2017年8月11日

ライボルト株式会社

### ライボルト製油回転式真空ポンプ TRIVAC D40B および D65B のアイボルトの危険性に関して

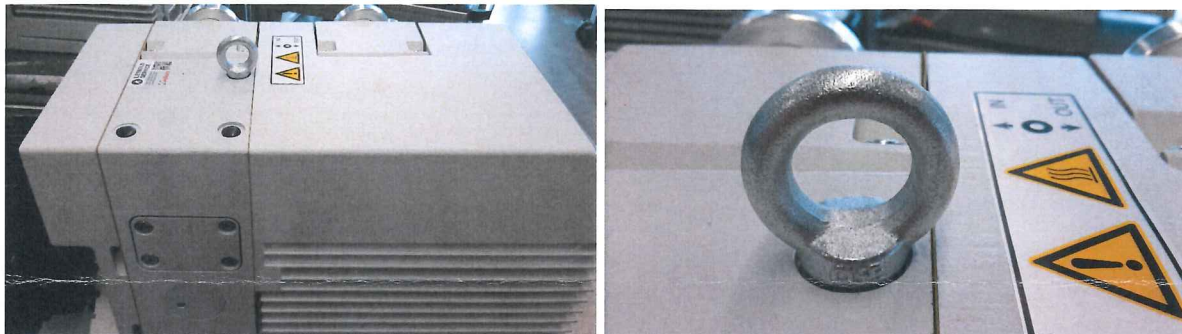
**アイボルトは必ず手で絞めてください。（最大トルク 10Nm まで）**

アイボルトはポンプ表面に均一に接するようにしてください。

安全性を確保するため、2～3週間後をめぐりにレトロフィットキット（カタログ番号 EK110002600）を無償でお送りいたしますので、お使いの TRIVAC D40B または D65B に取り付けてください。

アイボルトとポンプ本体の間にワッシャーを入れることによりアイボルトを正しい位置に取り付けることができます。また、締め付けトルクのかかり過ぎも防ぐことができます。本製品を吊り下げる際には必ずこの専用のアイボルトをご使用ください。お使いのアイボルトにストレスがかかっている可能性がありますので、新しくお送りしたアイボルトと交換してください。
